※ 整理番号		サービスキャンペーン開始日	令和7年6月26日
不具合の内容	<p>① 車載充電器(OBC)の制御プログラムにおいて、プログラムが不適切なため、高電圧バッテリーの充電終了後に長時間充電ケーブル接続すると、12V バッテリーの電圧が低下し、車両を始動できないおそれがある。</p> <p>② ドアコントロールモジュールの制御プログラムにおいて、プログラムが不適切なため、ウィンドウガラスとシールの合わせ面に張力がかかった際、意図せずウィンドウガラスが開いたり、位置記憶が消失して、ショートドロップ機能*の際やウィンドウガラスを閉めた後にウィンドウガラスが開いてしまうことがある。</p> <p style="text-align: center;">*ドア開閉時にウィンドウが自動的に1～2センチ開閉する機能。</p>		
改善の内容	<p>① 全車両、OBCの制御プログラムを対策プログラムに書き換える。</p> <p>② ドアコントロールモジュールの制御プログラムを対策プログラムに書き換える。</p>		
自動車使用者等に周知させるための措置	ダイレクトメール、電話または訪問等により通知する。

改善箇所説明図

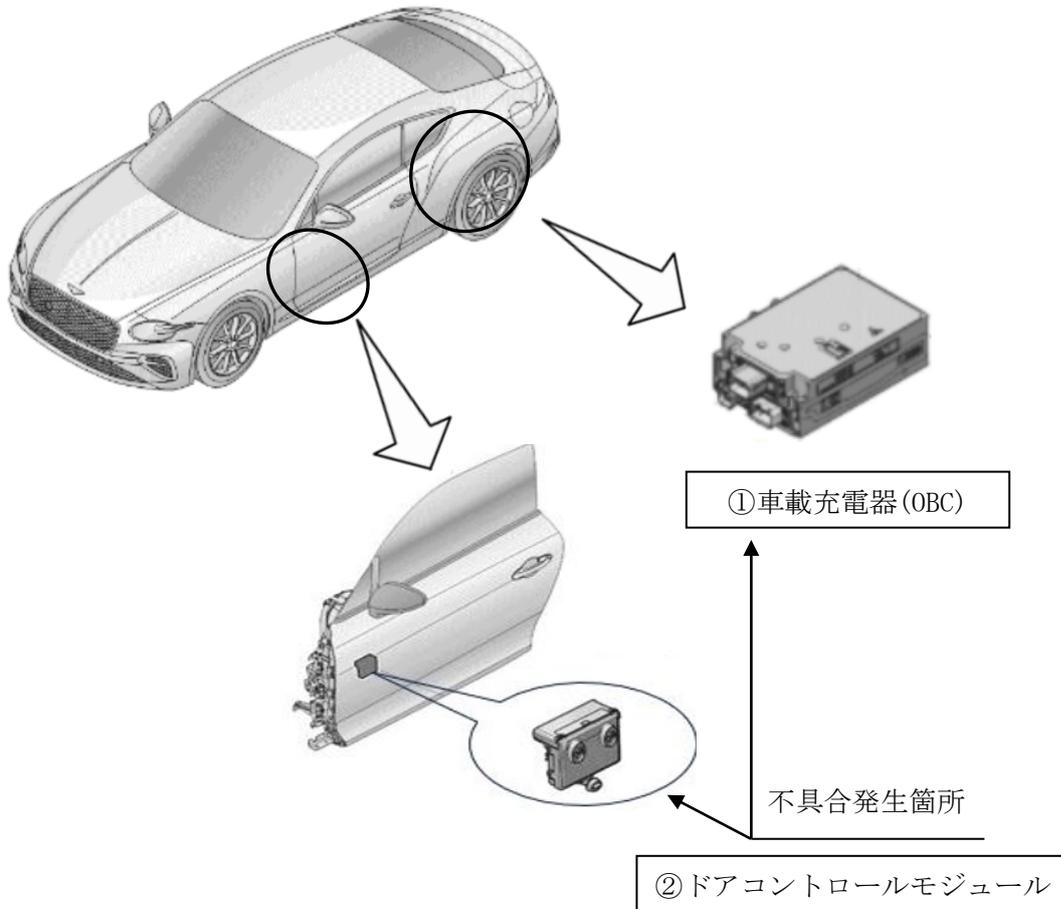
- ① 車載充電器(OBC)の制御プログラムにおいて、プログラムが不適切なため、高電圧バッテリーの充電終了後に長時間充電ケーブル接続すると、12Vバッテリーの電圧が低下し、車両を始動できないおそれがある。
- ② ドアコントロールモジュールの制御プログラムにおいて、プログラムが不適切なため、ウィンドウガラスとシールの合わせ面に張力がかかった際、意図せずウィンドウガラスが開いたり、位置記憶が消失して、ショートドロップ機能*の際やウィンドウガラスを閉めた後にウィンドウガラスが開いてしまうことがある。

*ドア開閉時にウィンドウが自動的に1～2センチ開閉する機能。

- ① 全車両、OBCの制御プログラムを対策プログラムに書き換える。
- ② 全車両、ドアコントロールモジュールの制御プログラムを対策プログラムに書き換える。

識別： OBDポートに赤色のペイントを塗布する。
